Oggetto: **[ID: 8009] Comuni di Comuni di Acquapendente (VT) e Castel Giorgio (TR).**

“Progetto di un impianto fotovoltaico, denominato "Acquapendente", di potenza pari a 37,15 MW e delle relative opere connesse ed infrastrutture necessarie alla connessione alla RTN, da realizzarsi nei Comuni di Acquapendente (VT) e Castel Giorgio (TR).”.

PARERE TECNICO ISTRUTTORIO DEL MINISTERO DELLA CULTURA

Fig. 4 - Confronto del layout dei sottocampi A. FV 2 (a sinistra) e B. FV 3 (a destra) presentati in istanza con, rispettivamente, a sinistra, la proposta presentata in istanza; a destra, le modifiche del layout dei campi presentate in integrazione

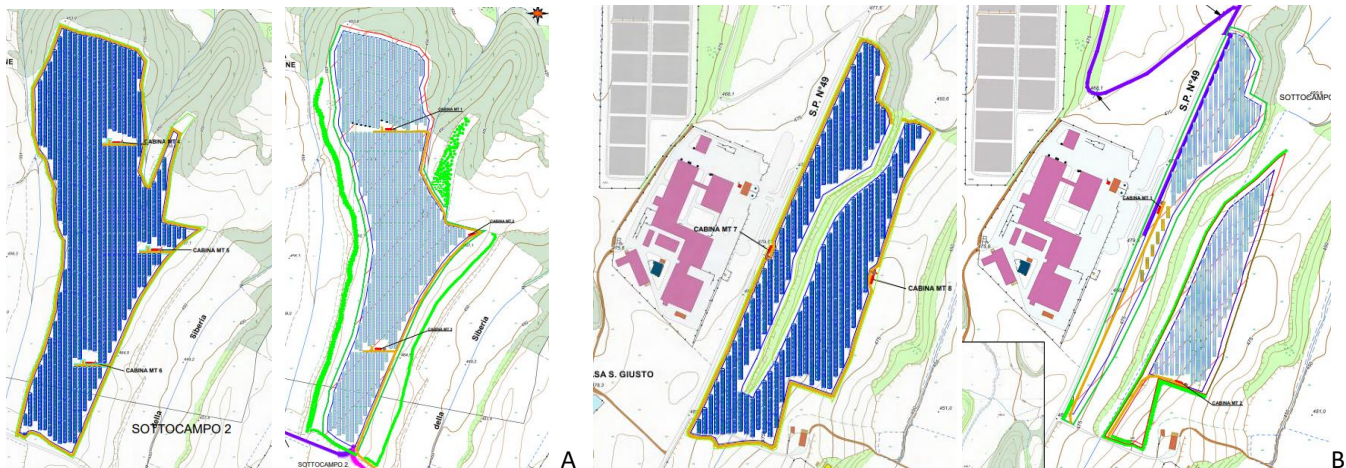
VALUTATO che, con particolare riferimento al sottocampo denominato FV3, la modifica progettuale, in riduzione, prodotta lascia intatta la parte di impianto posta più a est che risulta completamente visibile dalla S.P. 49 e l'impatto visivo non risulta mitigabile per orografia del terreno.

Si evidenzia, altresì, che parrebbe, dall'osservazione dei layout presentati, che a fronte delle modifiche nei perimetri dei sottocampi non sembrerebbero cambiati i rapporti dimensionali tra i tracker, e le distanze dei filari, tranne nel FV3 in cui sembrerebbe riscontrarsi addirittura una maggiore densità dei tracker dei pannelli, dovuta forse anche all'eliminazione di uno dei tre percorsi interni;

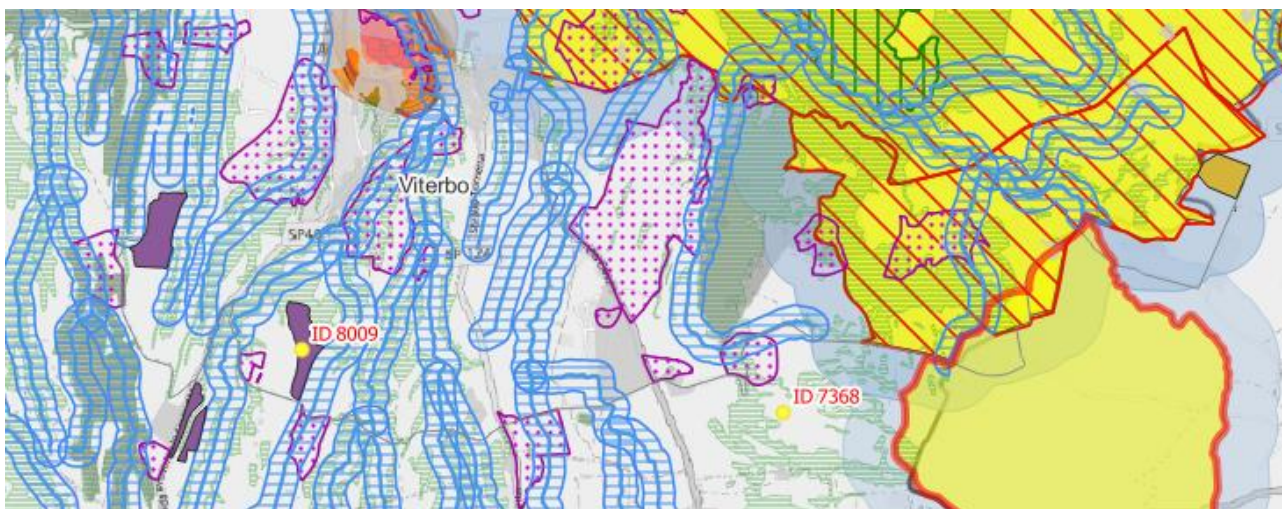
dal cavidotto, che intercetta anche un'altra area di visuale posta ad Est dell'impianto che corrisponde alla Strada Regionale 12 (di seguito anche SR12), (art.50 delle norme del PTPR), e individuata come percorso panoramico anche nella TAV. C del PTPR;

Fig.6 - Particolari costruttivi dei tracker e dei pannelli, con le dimensioni e distanze previste

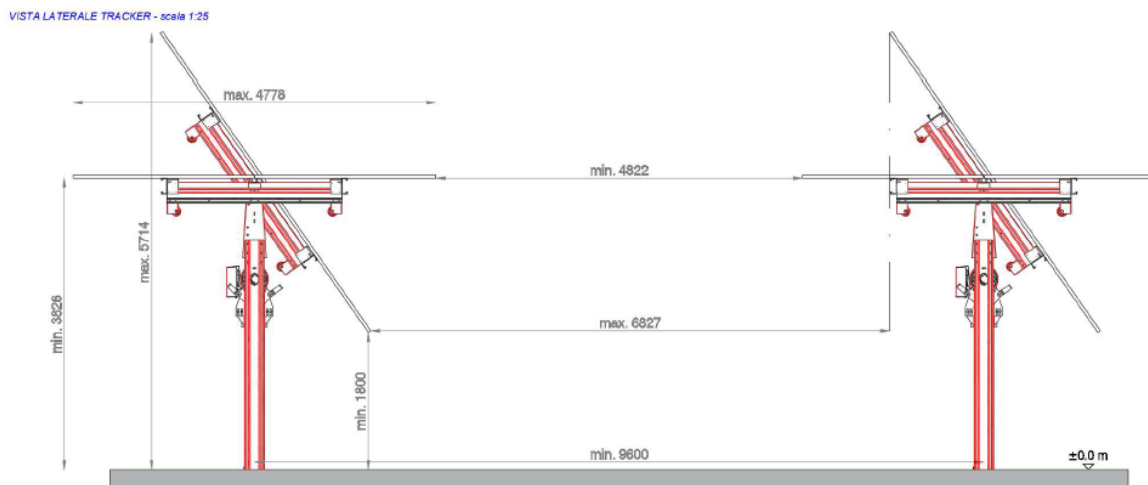
Come rappresentato (...) i tracker previsti, comprensivi dei pannelli fotovoltaici, svilupperebbero una altezza minima di 1,80 m e una massima di 5,71 m fuori dal piano di campagna. In quest'ultima circostanza l'impianto previsto sviluppa quindi quasi 6 m fuori terra, dimensione corrispondente a due piani di un fabbricato adibito a civile abitazione.”;

Fig. 13 – Fotoinserimento visione d'insieme a volo d'uccello (cfr. fig.4.4r *elab. "119_21_02 R03 REV01 Relazione paesaggistica"*)

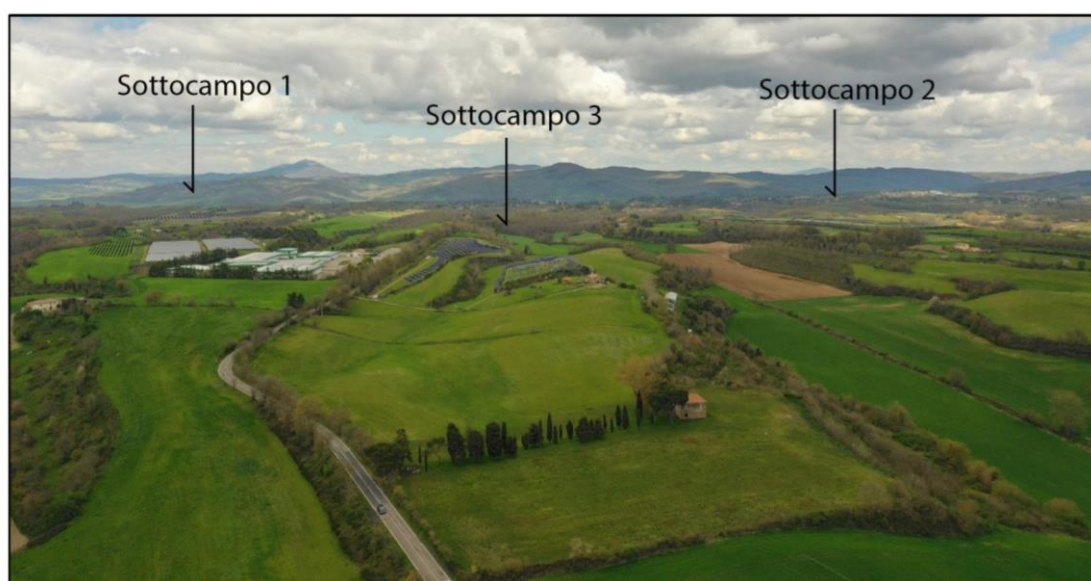
RIBADITO che i fotoinserimenti presentati (cfr. Fig.12 e Fig.13) ed inseriti anche nella Relazione paesaggistica, non appaiono adeguati e rappresentativi anche con riguardo alle valutazioni relative agli impatti cumulativi, in quanto

Fig.21 – Sovrapposizione fra localizzazione delle opere di progetto e tav.B.06 “idoneità suoli Lazio impianti FER” allegata alle Linee guida regionali “aree idonee FER”.

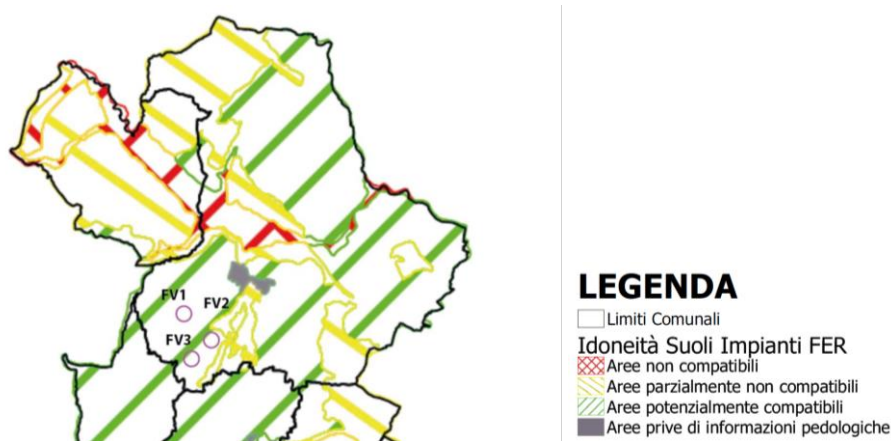
PRESO ATTO, che la SABAP-VT, in relazione alla documentazione predisposta dal Proponente per la verifica delle opere di progetto con la “Tav. B6_ Idoneità suoli Lazio”, All. B del documento di *“Attuazione del Piano Nazionale Integrato Energia e Clima (PNIEC) 2030 - Art. 3.1 della Legge Regionale 16 dicembre 2011, n. 16 e ss.mm.ii. - Linee Guida e di indirizzo regionali di individuazione delle aree non idonee per la realizzazione di impianti alimentati da fonti energetiche rinnovabili (FER)* (di seguito anche “Linee guida regionali”) di cui alla DGR n.390 del 07.06.2022, ha confermato che i tre sottocampi si collocano in aree classificate come “potenzialmente compatibili” (cfr. Fig. 21);

Fig. 25 - Progetto di mitigazione - Sottocampo FV2, Fascia di mitigazione ed rimboscimento, a destra dettaglio gruppo arboreo ad Est

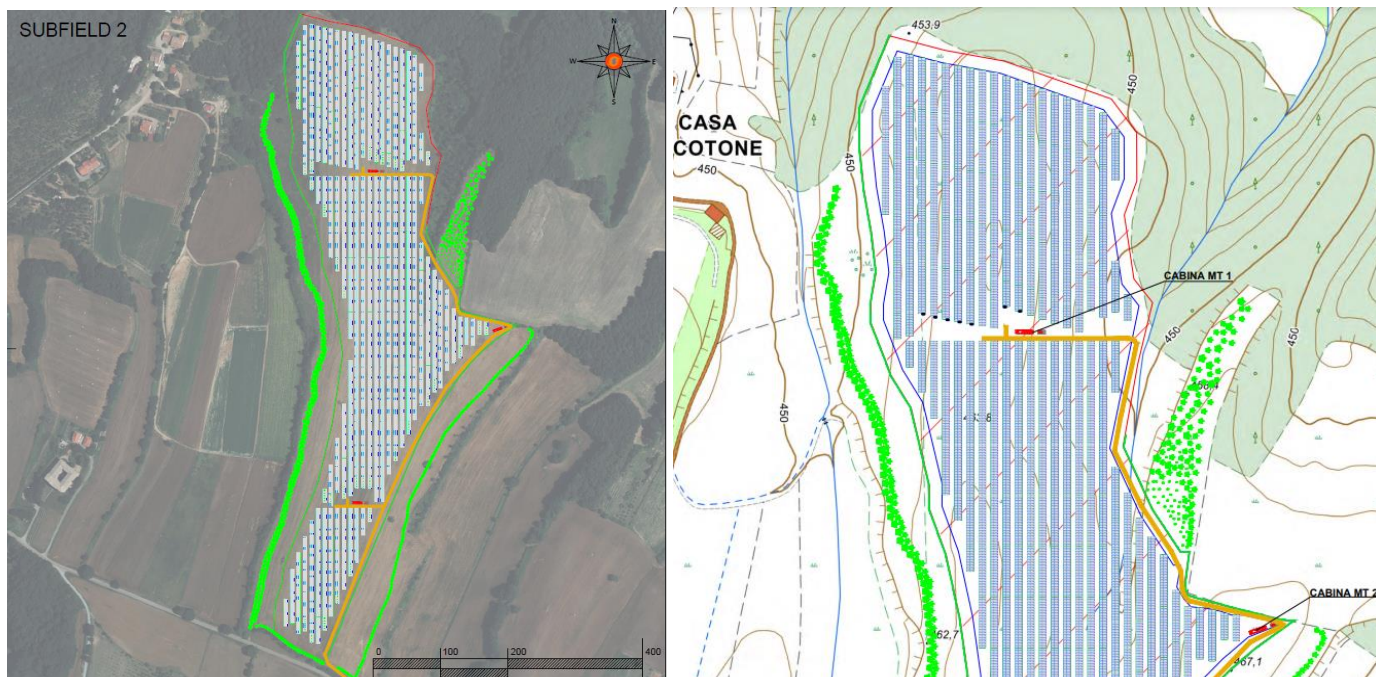
TENUTO CONTO che gli interventi previsti non sembrano rispondere a quanto specificato nella Richiesta MASE, così come evidenziato nel paragrafo "opere a verde" del parere n.219/2023 della COMPNIEC:

“La Commissione, valutata la documentazione presentata, all’esito delle verifiche eseguite nell’ambito del procedimento in esame, e tenendo conto della natura dell’opera, **ritiene che debba essere modificato il progetto della fascia perimetrale di mitigazione perimetrale, che deve essere pluristratificata e multispecifica, composta da specie arborea, arbustive e suffruticose appartenenti alla serie della vegetazione potenziale del territorio e di ampiezza pari ad almeno 5 metri. Nei tratti prossimi al reticolo idrografico, la composizione specifica deve riferirsi alla vegetazione riparia. All’interno dei campi dovranno inoltre essere impiantate siepi informali, arbustive e suffruticose, lungo le suddivisioni delle diverse porzioni dell’impianto fotovoltaico o lungo le viabilità interne, allo scopo di ridurre l’uniformità e incrementare la disponibilità di habitat per la fauna”;**

Fig.27 – Opere di mitigazione sottocampo FV3 (cfr. elab. “119_21_01_W24 REV00 Opere di mitigazione”)

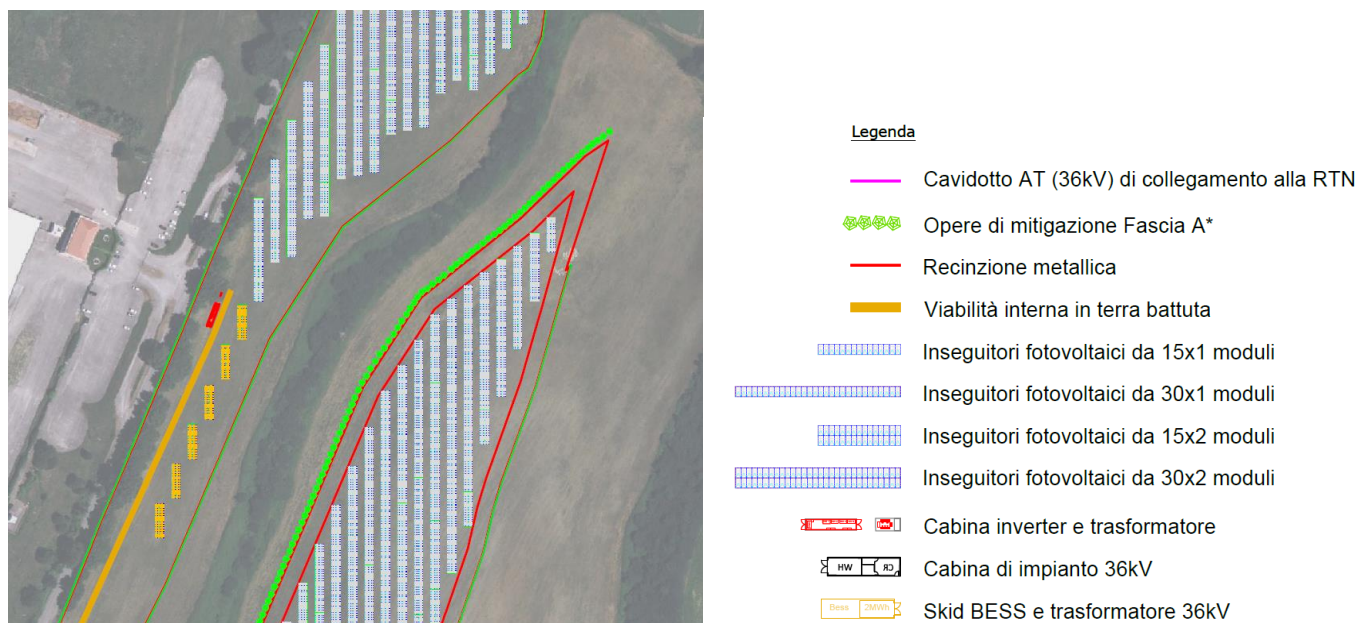
CONSIDERATO che non risultano specificate le finalità, la scelta localizzativa e le specifiche tecnico-dimensionali sia del “progetto di rimboschimento” che delle fasce mitigative, in relazione alla distinzione tra le due tipologie A e B alla vegetazione esistente e perimetrale in prossimità dei fossi, alle caratteristiche orografiche dei lotti con le conseguenze sugli scorci visuali che si apprezzano dai percorsi panoramici; altresì, la documentazione complessivamente presentata a supporto delle scelte, risulta carente e poco rappresentativa, con riferimento a planimetrie di dettaglio, fotoinserimenti e render;

RITENUTO, pertanto, che il progetto delle opere di mitigazione, risultando carente degli approfondimenti progettuali relativi alla vegetazione posta in prossimità dei corsi d’acqua e all’interno delle aree di progetto (così come anche richiesto ai punti 5.3, 5.4, 5.5 alla sezione “Biodiversità” della *Richiesta MASE*), e non avendo tenuto conto dei criteri posti alla base del “progetto unitario di paesaggio” evidenziati dal MIC nella Richiesta di integrazioni,
